PM UPPDRAG Fisksätrabadet UPPDRAGSLEDARE UIrika Bernström UPPRÄTTAD AV UIrika Bernström UPPRÄTTAD AV UIrika Bernström

PM - tänkbara effekter på bad vid Fisksätra holme av utökad verksamhet vid småbåtshamn i Fisksätra, Nacka kommun

Bild 1 fotomontage över utbyggd marina, observera att på ritning till ansökan om vattenverksamhet är huvudpiren lagd enligt pil i bild 3.

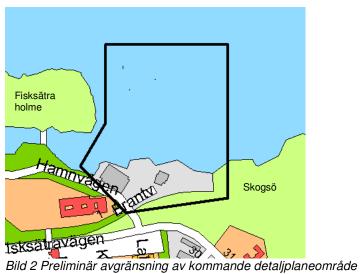
De som skall till marinans västra del kommer att gå med båten mer parallellt och minst 20 meter närmre badplats och stranden än idag då ny huvudpiren placeras längre västerut. Risk finns att badande simmar ut från stranden och konflikter uppstår. Avstånd mellan bryggan och den nya piren blir 60-70 meter.

Rampen kommer även att användas när båtar skall tas upp för reparationer i varvet. Detta kan ske när som under badsäsongen. Även båtar med dålig manövreringsförmåga eller båtar som bogseras kan tas in. Denna verksamhet kan orsaka konflikter med badande. Avstånd mellan marinans västligaste bryggor och Fisksätra holme är cirka 30 meter. (se röd pil bild 1)

- · Flyttning av sjösättningsramp till marinans östra del.
- · Flyttning av huvudrampen till ett läge som motsvarar dagens huvudramp.
- · Möjlighet till avgränsning mellan badområde och var båtar får framföras.
